Abwägung der eingegangenen Stellungnahmen

Abstimmung der 1. Verschickung vom 12.10.2017

Baumaßnahme: Neu-, Um- und Ausbau von Straßen

Teilbaumaßnahme: Friedensallee von Haus Nr. 1-9 und 2-34
- Erneuerung der Parkstände und Nebenflächen

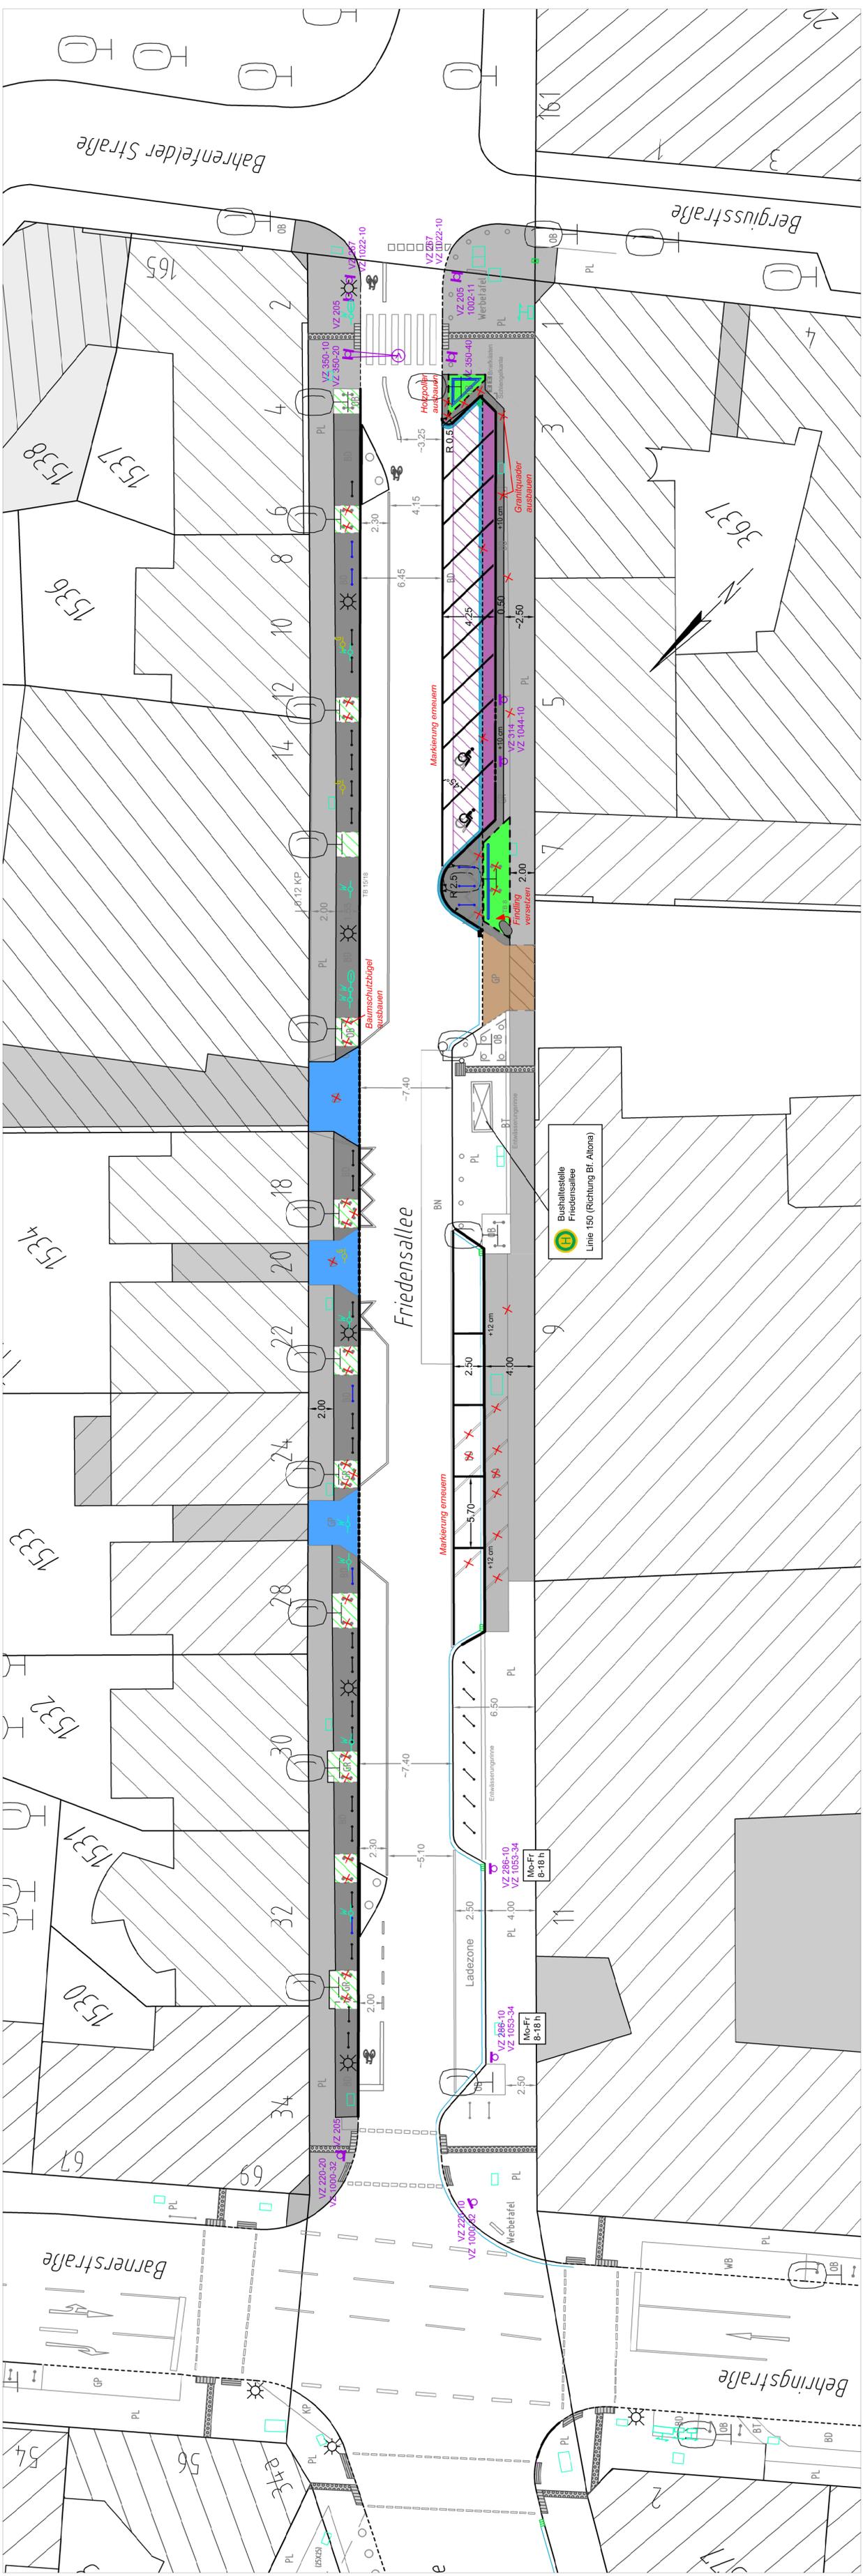
Das PK 212 begrüßt die geplante Neugestaltung / Anordnung der Parkstände im Bereich Friedensallee 3-9. Wünschenswert wäre es, die neu geplanten Parkstände in Längsrichtung in Höhe der Friedensallee 9 zur Verdeutlichung einzeln zu markieren.

Um zu verhindern, dass die Sichtbeziehungen an den Grundstücksausfahrten links und rechts der Friedensallee 18 durch parkende Fahrzeuge nicht gegeben sind, sollte die Grenzmarkierung nach VZ 299 StVO vor diesem Gebäude in ganzer Länge markiert werden.

Pkw auf dem Gehweg abgestellt werden. Hochborde behindern querende Rollstuhlfahrer und Fahrer von Lastenrädern oder von fahrrädern mit schweren Einkäufen. Schrägparkplätze gefährden den Radverkehr durch die schlechten Sichtverhältnisse der Fahrzeugführenden ganz erheblich, bilden den ungünstigsten Quotienten Parkplätze pro Fläche und werden von uns abgelehnt. Zudem besteht eine Gefährdung für den Fußverkehr durch Vertauschen von Beschleunigungs- und Bremspedal. Um die angespannte Parksituation für den Radverkehr deutlich zu verbessern, möchten wir vorschlagen überall dort, wo der Gehweg vor Kraftfahrzeugen geschützt werden muss, Fahrradbügel längs zur Fahrbahn aufzustellen.

Die Markierung der Längsparkstände in der Parkbucht vor Haus Nr. 9 wurde in die Planung übernommen.

Die Grenzmarkierung vor Haus Nr. 18 ist bereits im Zuge der Maßnahme „Einrichtung von gegenläufigem Radverkehr“ erneuert worden.

Im Zuge dieser Maßnahme werden vorerst noch einmal 8 neue Fahrradbügel eingebaut. Die Schrägparkstände vor Haus Nr. 9 werden in Längsparkplätze umgewandelt. Die Schrägparkstände vor Haus Nr. 3-5 bleiben jedoch erhalten, um die Anzahl der Stellplätze nicht noch mehr zu reduzieren (nach Abschluss aller Baumaßnahmen entfallen bereits ca. 18 Parkplätze). Diese Parkstände werden baulich auf das Regelmaß verlängert, sodass kein Grund mehr besteht, teilw. auf dem Gehweg zu parken. Die neuen Parkbuchten werden gem. Entwurfsrichtlinie Nr. 3 selbstverständlich mit Hochborden eingefasst.
